Mission régionale d'autorité environnementale

**Avis en date du 14 janvier 2021  
de la Mission régionale d'autorité environnementale d'Île-de-France  
sur le projet d'extension du parc d'activités « Hauts des Près » situé à Brie-Comte-Robert (Seine-et-Marne)**

Le présent avis porte sur le projet d'extension du parc d'activités « Hauts des Près » à Brie-Comte-Robert (77) et sur l'étude d'impact associée, datée d'octobre 2020. Il est émis dans le cadre d'une demande de permis d'aménager.

**Figure 2: Photographie environnement proche (Source : dossier permis d'aménager, légendes à droite MRAE)**

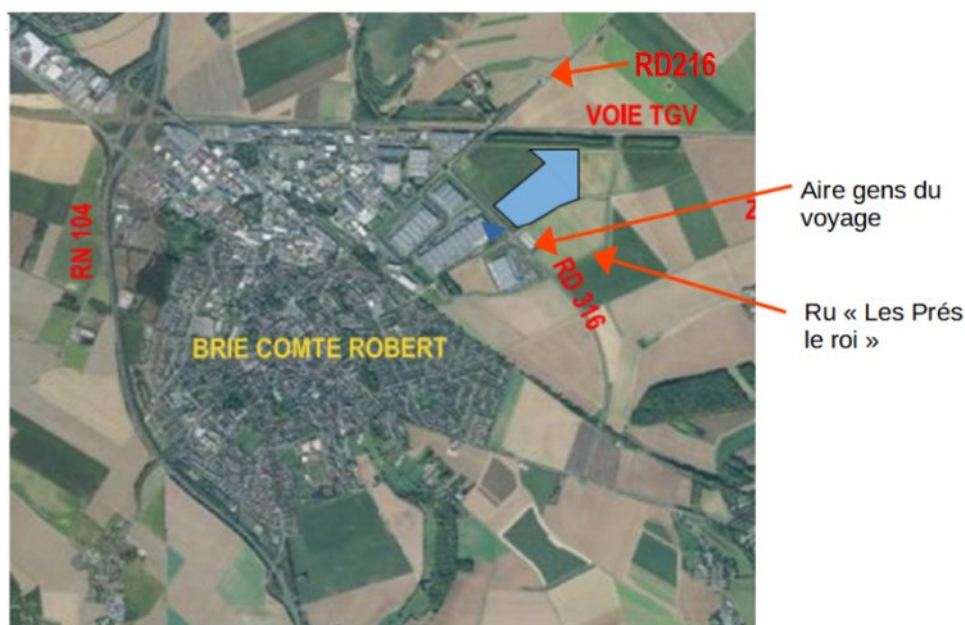
D'autre part, le parc d'activités s'installe à proximité d'une aire d'accueil des gens du voyage. Cette aire initialement située dans l'emprise de la première phase du parc d'activités a été déplacée au sud de l'extension pour permettre l'implantation du projet à l'occasion de la tranche n°1 (cf. figures 3 et 5).

L'avis de 2016 mentionnait qu'il manquait l'étude des impacts du projet sur cette aire (en particulier les conditions de déplacement de l'aire au sud du projet). La présente étude ne décrit pas de

manière satisfaisante les impacts du projet sur cette aire du point de vue sanitaire (bruit et pollution de l'air). L'impact est uniquement décrit en termes d'accès.

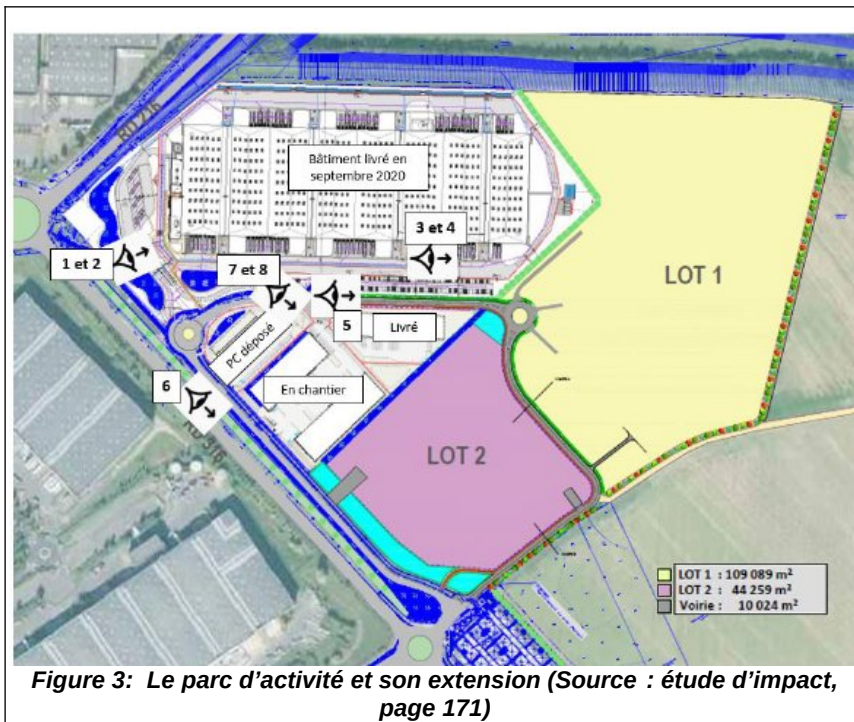
La MRAe note que l'étude d'impact présente les travaux pour les parties communes et ne présente pas à ce stade les travaux concernant les bâtiments et aucune indication n'est donnée sur la durée des travaux.

Enfin, pour la MRAe, la description du projet est trop sommaire. Les espaces communs ne sont ni dimensionnés précisément, ni délimités clairement en plan / coupes / surfaces (noues, espaces verts, voirie, piste cyclable...).
